COMUNE DI SANSEPOLCRO

V.04 e V.04 BIS - Varianti per rettifiche di modesta entità allo strumento urbanistico vigente adottate con D.C.C. n. 06 del 28/02/2011 e n. 44 del 21/04/2011

All.
C1

**Modifiche relative alle
osservazioni accolte**

**SCHEDA
22 R 16 /b**

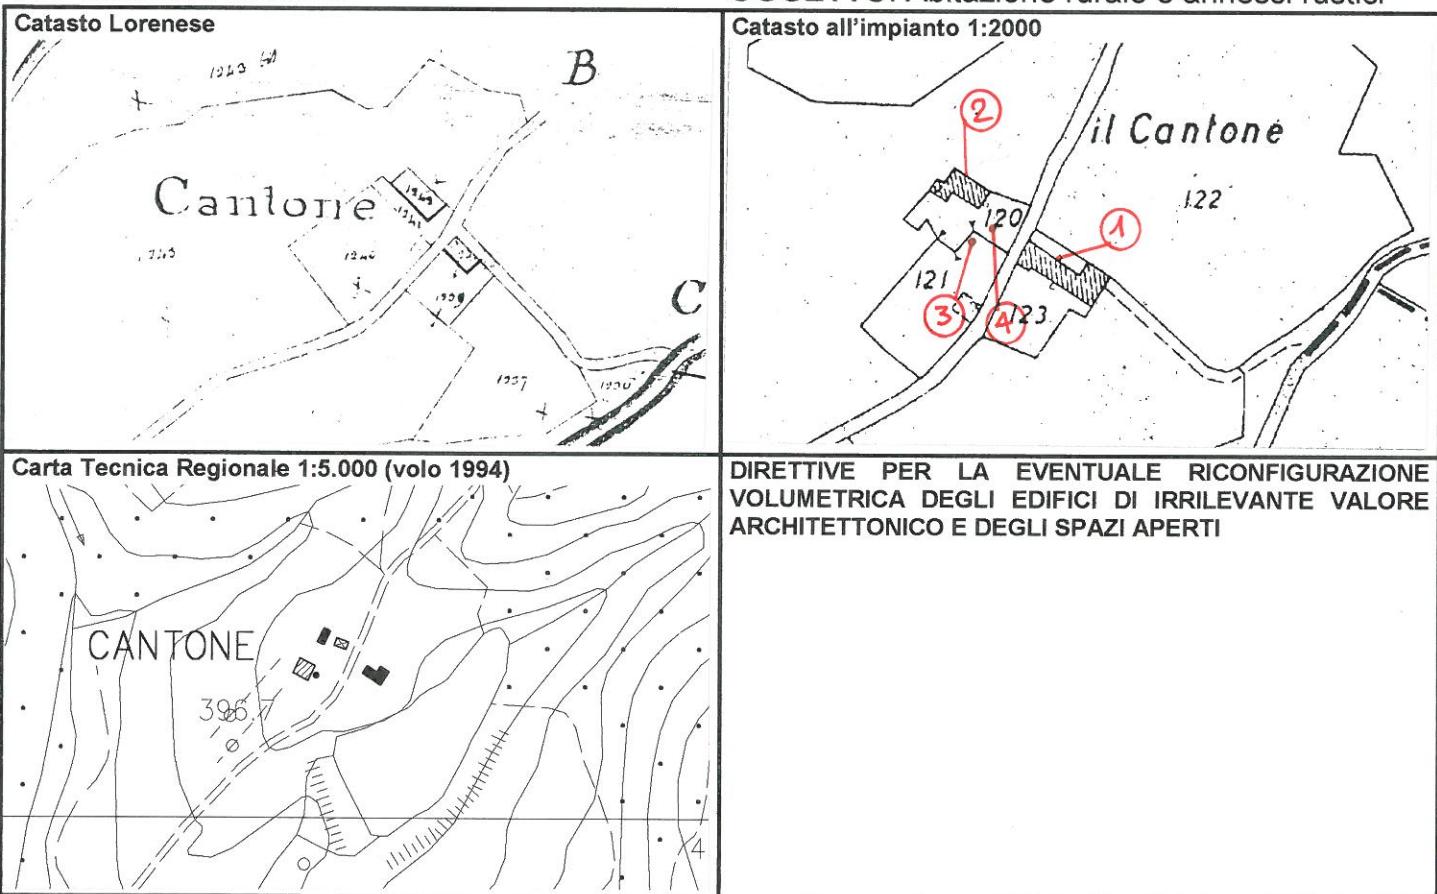
Edifici 2, 3, 4: è consentito l'eventuale ampliamento dell'edificio 2, in aderenza al suo lato sud-est, recuperando i volumi degli edifici 3 e 4 da demolire.

**SCHEDA
22R16/b**

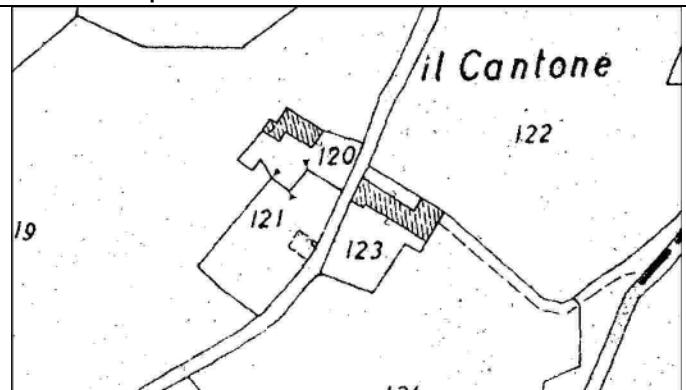
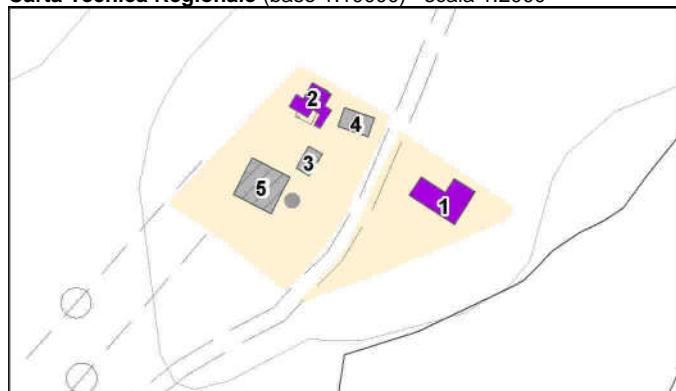
| DATAZIONE DEGLI EDIFICI | | CLASSIFICAZIONE TIPOLOGICA E DI VALORE | |
|---|---------|--|---|
| Complesso edilizio che caratterizza e qualifica il contesto | | | Edifici 2, 3 e 4: è consentita la riconfigurazione degli edifici 2, 3 e 4 alle seguenti condizioni: dovranno essere previamente demoliti gli edifici 2, 3 e 4 (520 mc. circa); sarà successivamente ricostruito un |

nuovo manufatto edilizio con materiali e finiture che si armonizzino con il contesto rurale e collocato a nord dell'edificio n. 5, con configurazione planivolumetrica ed architettonica tale da richiamare un annesso rurale o volume secondario rispetto a quello principale dell'abitazione (edificio n. 5). Saranno ammissibili anche riconfigurazioni con planimetria a L tale da definire uno spazio a corte aperto verso la strada e a nord dell'edificio n. 5. L'edificio ricostruito dovrà presentare volumetria massima di 750 mc. e avere forma semplice a 1 o 2 piani con tetto a capanna, struttura di copertura in legno, finestre di dimensioni e forma analoga a quella delle finestre dell'edificio n. 1, tinteggiatura in colori terrosi da concordare con l'Ufficio Urbanistica e rispettare quanto previsto nei "Criteri di inserimento architettonico ambientale delle nuove costruzioni" di cui all'art. 9 delle N.T.A. della vigente "Variante per l'edificato di matrice storica".

SCHEDA
22R16/b

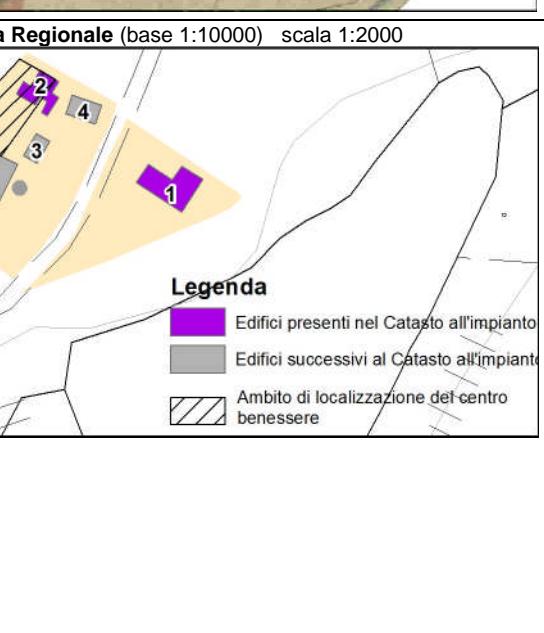
| DATAZIONE DEGLI EDIFICI | | CLASSIFICAZIONE TIPOLOGICA E DI VALORE | | |
|---|---------|--|--|-----|
| Complesso edilizio che caratterizza e qualifica il contesto | | | Edifici 2, 3 e 4: è consentita la riconfigurazione degli edifici 2, 3 e 4 alle seguenti condizioni: dovranno essere previamente demoliti gli edifici 2, 3 e 4 (520 mc. circa). Potrà essere poi ricostruito un nuovo manufatto edilizio da adibire a centro benessere con materiali e finiture che si armonizzino con il contesto rurale con configurazione plani-volumetrica ed architettonica ispirata a quella degli annessi | |

| Carta Tecnica Regionale (base 1:10000) scala 1:2000  <p>Legenda</p> <ul style="list-style-type: none"> ■ Edifici presenti nel Catasto all'impianto ■ Edifici successivi al Catasto all'impianto ■ Ambito di localizzazione del centro benessere | <p>PRESCRIZIONI PARTICOLARI: (continua dalla pagina precedente)</p> <p>rurali tradizionali, con dimensioni e localizzazione tali da identificarlo come volume secondario rispetto a quello principale dell'abitazione o edificio n. 5, con planimetria semplice, altezza di 1 o 2 piani con tetto a capanna, struttura di copertura in legno, tinteggiatura in colori terrosi da concordare con l'Ufficio Urbanistica, volume massimo di 750 mc.. L'edificio sarà collocato all'interno dell'area individuata come "ambito di localizzazione del centro benessere" nella planimetria a fianco. Dovrà inoltre essere rispettato quant'altro previsto nei "Criteri di inserimento architettonico ambientale delle nuove costruzioni" di cui all'art. 9 delle N.T.A. della vigente "Variante per l'edificato di matrice storica". Al di sotto della sagoma planimetrica del nuovo edificio potrà essere ricavato un locale seminterrato, da adibire a vano tecnico, sfruttando la naturale conformazione di pendio del sito e con possibilità di accesso diretto dalla quota più bassa del terreno, con modesti modellamenti della morfologia attuale. Saranno comunque vietate alterazioni della morfologia che comportino la creazione di rampe in cemento armato; gli eventuali dislivelli dovranno essere sistemati con scarpata erbosa o con muretti di pietrame o muri in cemento armato rivestiti in pietrame; tali muri di retta non potranno superare l'altezza di 1,5 metri.</p> |

SCHEDA
23 R 14 /b

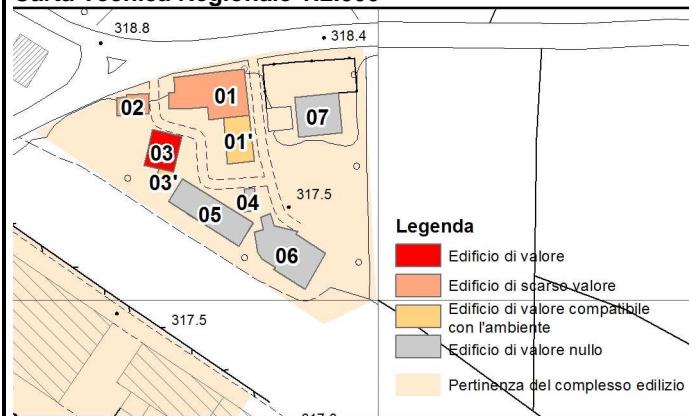
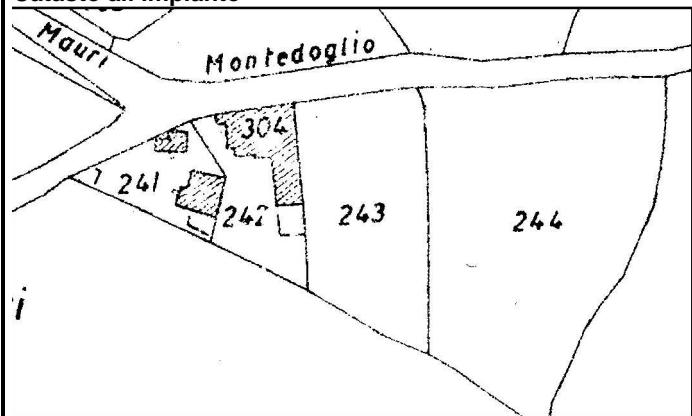
| DATAZIONE DEGLI EDIFICI | | | CLASSIFICAZIONE TIPOLOGICA E DI VALORE | | Valore* | | |
|---|----------|--------|---|---|---------|--|--|
| INDIRIZZO CEREALICOLO FORAGGERO | | | Edificio 3, 3': è ammessa la eventuale apertura di due finestre sul fronte nord con caratteri analoghi a quelli delle aperture già esistenti, è da mantenere la tettoia ad uso di garage ed è ammessa la riconfigurazione volumetrica dell'essiccatoio in forma separata dall'ed. 3 anche riaccorpandolo con le altre volumetrie precarie | | | | |

la eventuale riconfigurazione volumetrica delle strutture precarie e degli edifici classificati N dovrebbe essere realizzata con una struttura unitaria disposta sulla porzione sud del resede o in aderenza al lato sud dell'ed. 1'

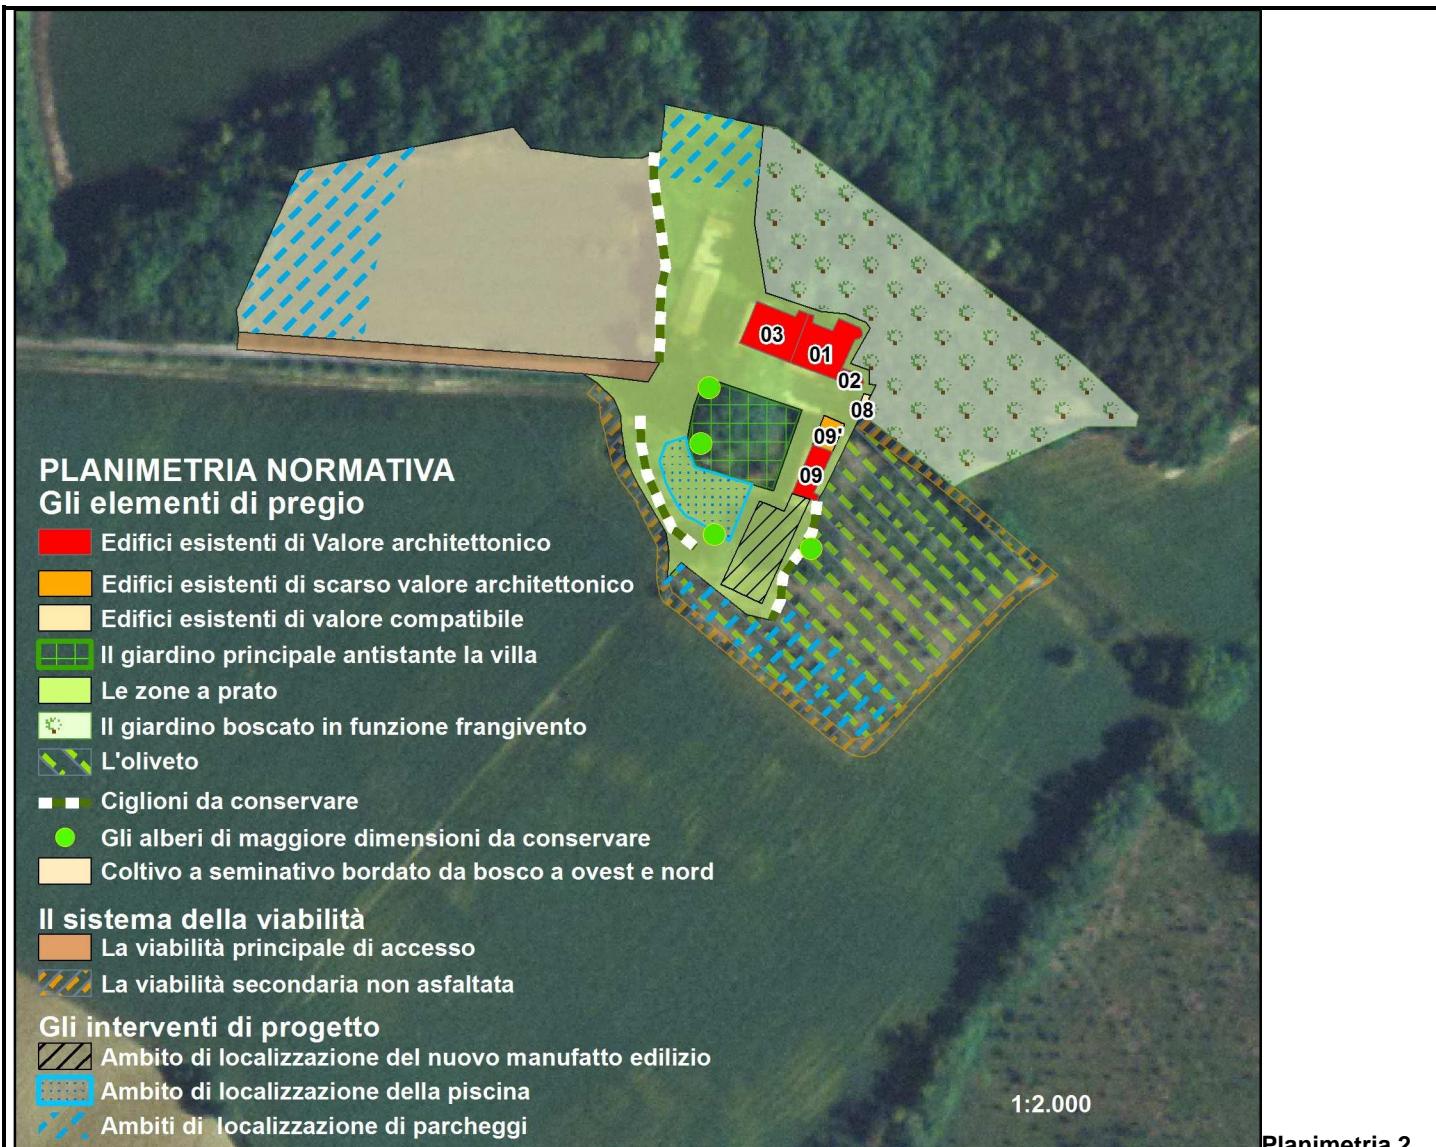
Nuovo edificio per ristorante e servizi. Solo a seguito della demolizione degli edifici individuati con i numeri 04, 05, 06, 07 e 10 nella planimetria 1 allegata alla presente scheda, sarà consentita la ricostruzione di un nuovo manufatto edilizio per funzioni di servizio all'azienda (ristorante ed altri servizi all'azienda agrituristica) da localizzare nell'area barrata in nero nella planimetria n. 2, ovvero in corrispondenza del sedime dell'attuale edificio n. 10. L'ingombro massimo in pianta di tale nuovo manufatto sarà di 12 metri di profondità (dimensione dei fronti sud e nord) x 25 metri (dimensioni dei fronti est ed ovest). Il fronte est di tale manufatto, da allineare con quello degli edifici 09 e 09', potrà essere leggermente inclinato verso ovest in modo da garantire la tutela del ciglione e del cerro posti a est dell'attuale edificio n. 10.

Piscina – Nella zona immediatamente sottostante al giardino principale della villa, ovvero nella zona individuata come “ambito di localizzazione della piscina” nella planimetria n. 2 allegata alla presente scheda, potrà essere realizzata una piscina con dimensione massima di mt. 6x18.

Parcheggi: potranno essere realizzate delle aree di sosta, da localizzare in varie zone come individuate nella planimetria n. 2 sopra-riportata, ovvero nelle aree meno visibili (nel coltivo a ovest nella zona più prossima al bordo boschato ovest, ai piedi dell'oliveto posto a sud-est del complesso o sull'estremo margine nord del giardino) limitando al massimo i rimodellamenti del terreno e contenendo al minimo gli sbancamenti. Dovranno essere previste sistemazioni del fondo permeabili e con colorazioni che ne limitino al massimo l'impatto visivo, sia dalla villa che da valle. Su parte delle aree a parcheggio potranno essere installate tettoie in legno o in metallo con soprastanti pannelli fotovoltaici; tali tettoie dovranno avere dimensioni e localizzazione tali da evitare al massimo l'impatto visivo sia dalla villa che da valle

**NORME TECNICHE DI ATTUAZIONE
STATO CONTRODEDOTTO**

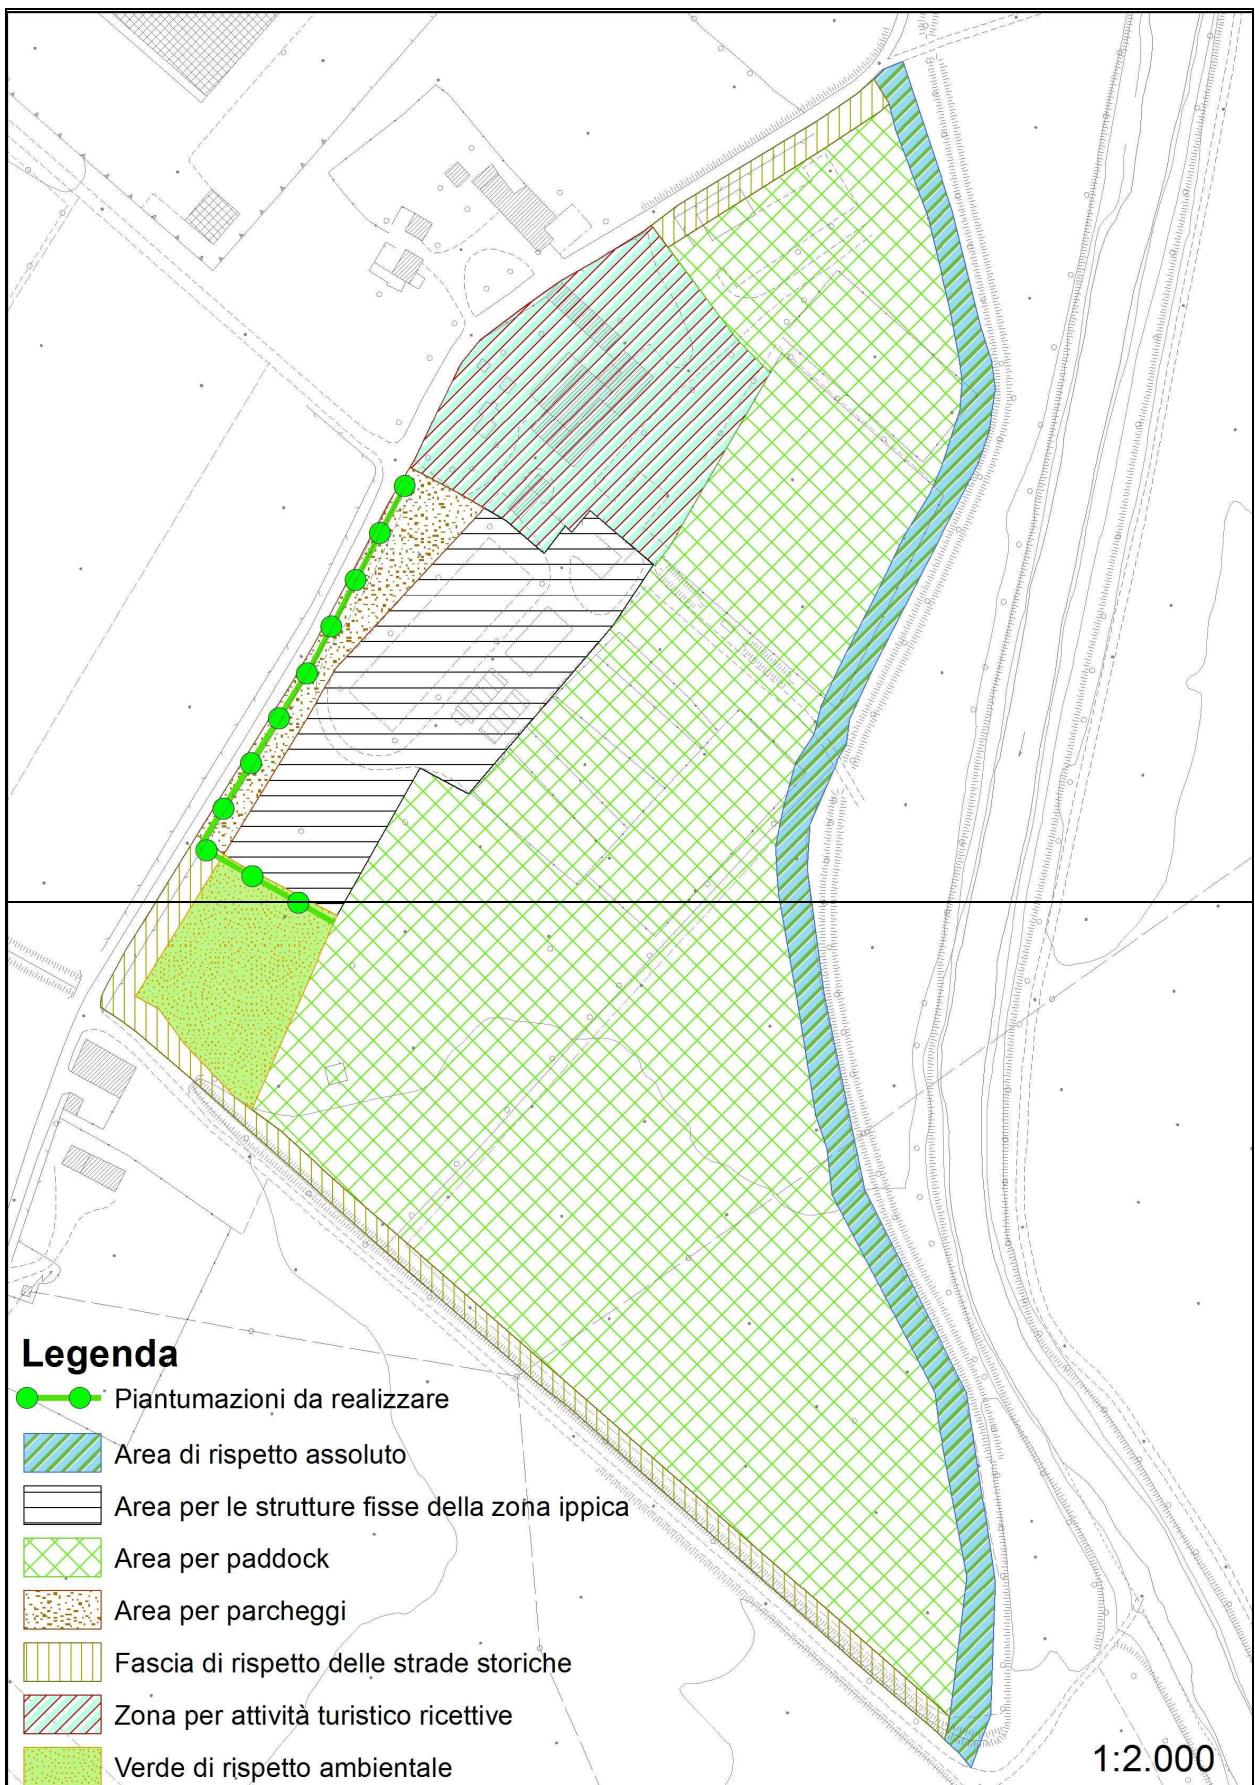
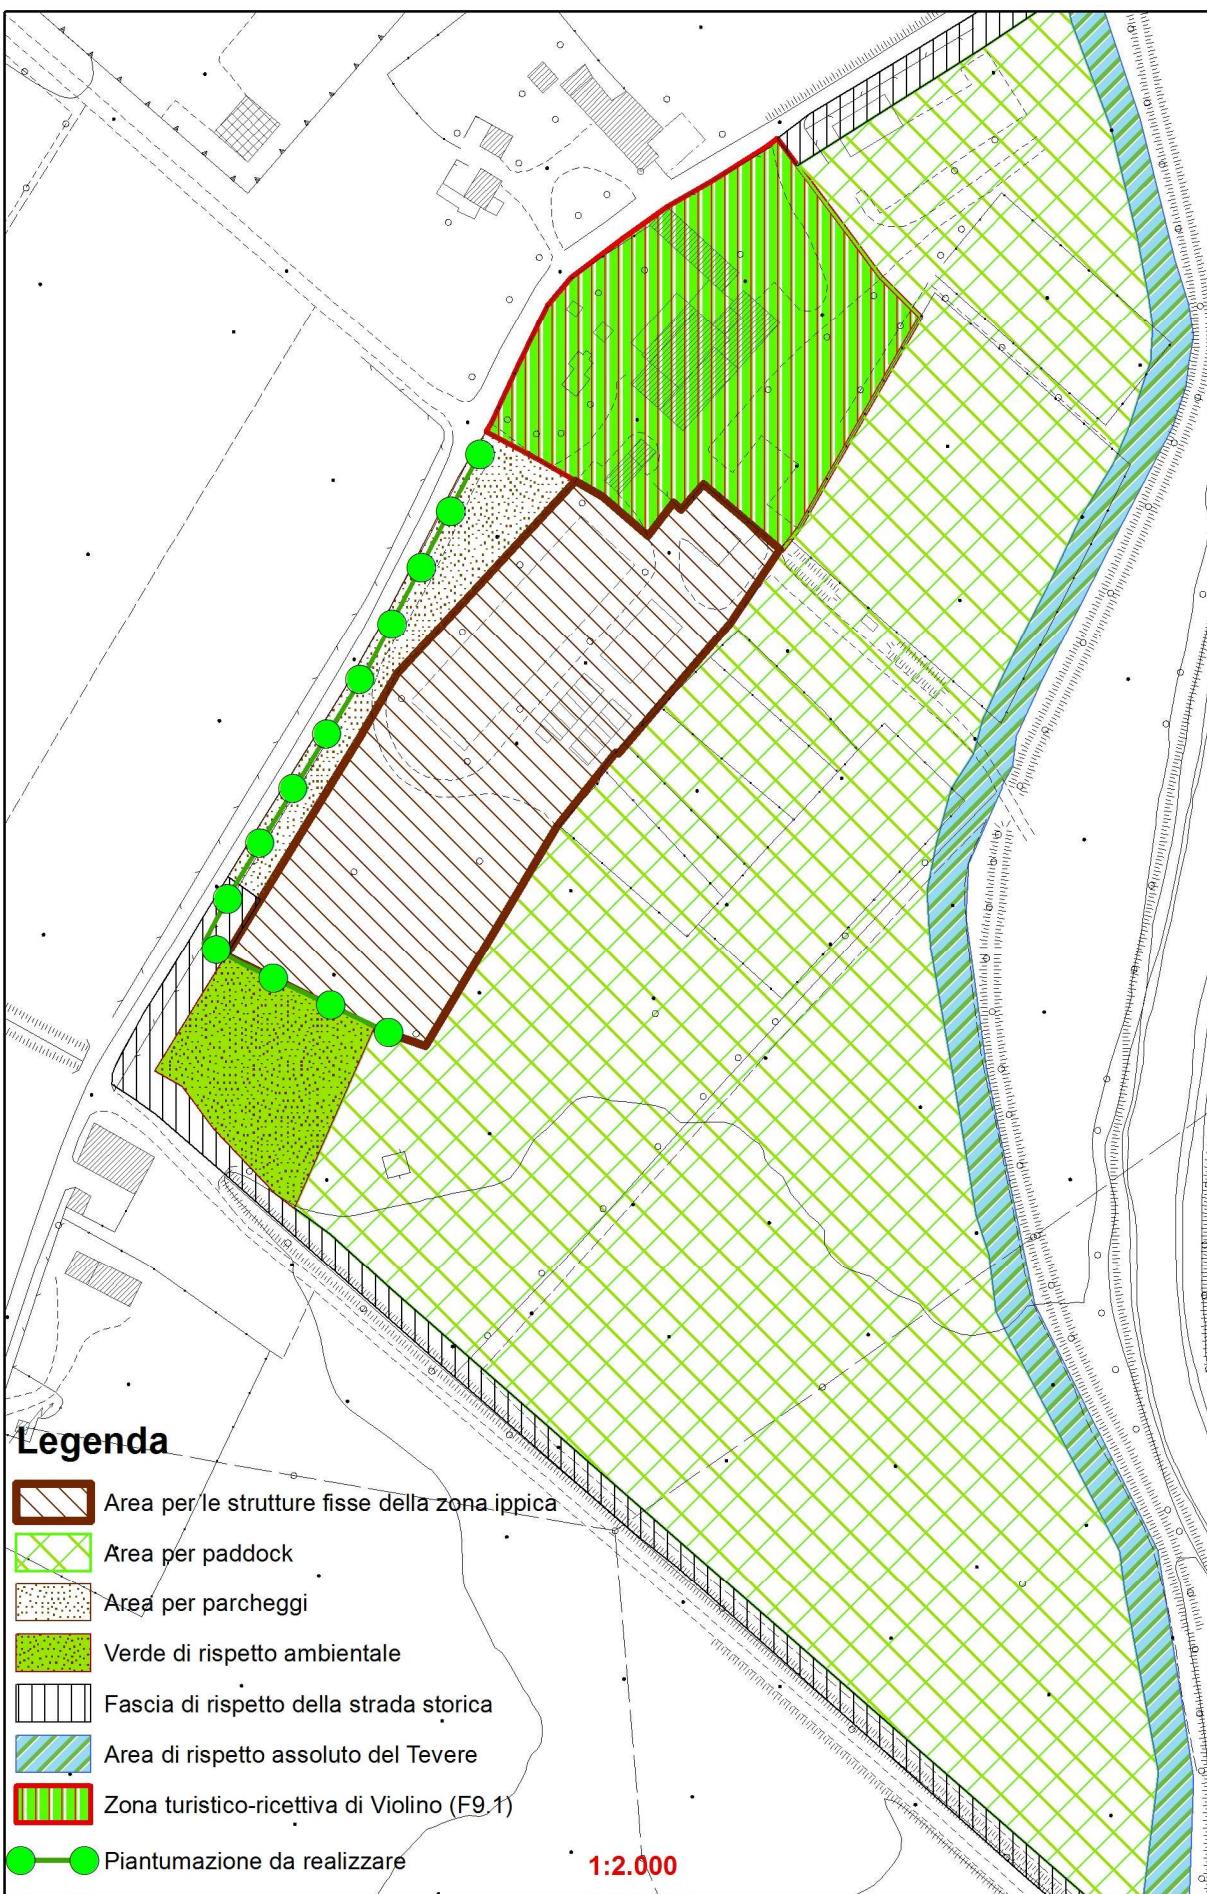
Gli interventi saranno realizzati nel rispetto dello schema di assetto planimetrico di seguito riportato. All'interno di tale area sono da rispettare i 10 metri di inedificabilità assoluta dall'argine del Tevere che delimita la zona F9.2 sul suo confine est; le strutture necessarie per l'attività di maneggio (annessi) dovranno essere concentrati al di fuori dell'area con *pericolosità idraulica elevata I3* nella tavole delle indagini geologiche indicate al Piano Strutturale.

Le eventuali strutture integrative (rispetto a quelle esistenti o a quelle di progetto per box) che si rendessero necessarie per il futuro potenziamento del maneggio dovranno essere collocate e realizzate nel rispetto dei condizionamenti contenuti nel presente articolo, comma 3, in ordine alla localizzazione, destinazione d'uso ammissibile, documentazione da allegare ai progetti; le tipologie da utilizzare per gli ulteriori annessi dovranno avere caratteri analoghi, per ciò che riguarda la configurazione architettonica e i materiali, a quelli degli annessi esistenti.

L'area tra la tensostruttura esistente e la strada comunale, così come la fascia compresa tra gli eventuali nuovi box e la strada comunale, potranno essere sistemate come parcheggi da realizzare con fondo permeabile in terra battuta o in ghiaietto o a prato.
